Modulo per la presentazione delle osservazioni per i piani/programmi/progetti sottoposti a procedimenti di valutazione ambientale di competenza statale

_____ PRESIDENTE COMITATO DI QUARTIERE DI BOCCALEONE

Progetto Definitivo del Nuovo collegamento ferroviario Stazione di Bergamo -
"Aeroporto Orio al Serio" CODICE PROCEDURA 5609

16.2 Compatibilità con il VOR

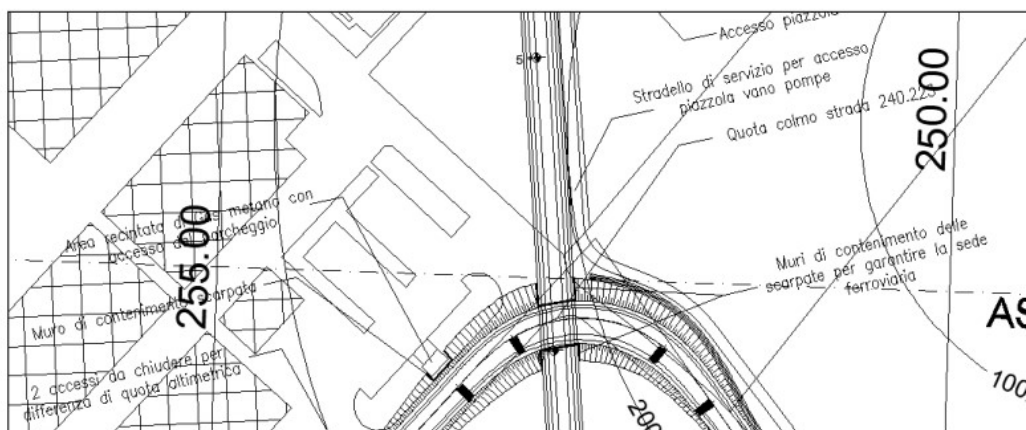
- Un'altra incongruenza che abbiamo notato è che nel progetto ferroviario Treno Bergamo Aeroporto di Orio, in attesa di VIA, lungo il tracciato del treno è già posizionato questo radiofaro. Infatti abbiamo il dubbio che il tracciato n 3 che era stato valutato all'inizio da RFI è stato sostituito con il tracciato n 6, forse perché il primo interferiva con la posizione del radiofaro che era in progetto da Sacbo. La soluzione n 6 oltre che allungare il tracciato di 500 metri aumenta anche il consumo di suolo.

- Quindi siamo portati a pensare che forse il cambio di soluzione sia dovuta proprio alla necessità di prevedere la nuova posizione del radiofaro, considerato che Sacbo era al tavolo dei lavori del progetto della ferrovia con RFI, potrebbe aver indicato ai progettisti di Italferr il cambio del sedime della ferrovia.

- Perché sulla relazione del treno per Orio U.O. INFRASTRUTTURE NORD (vedi allegato pg. 93) si tratta della compatibilità con un radiofaro che non ha ancora ottenuto la variante al PGT? Come faceva RFI a giugno del 2020 sapere il 26 luglio 2021 il Comune di Bergamo avrebbe deliberato la variante urbanistica per la nuova posizione del VOR che era già indicato nelle tavole del progetto del treno?
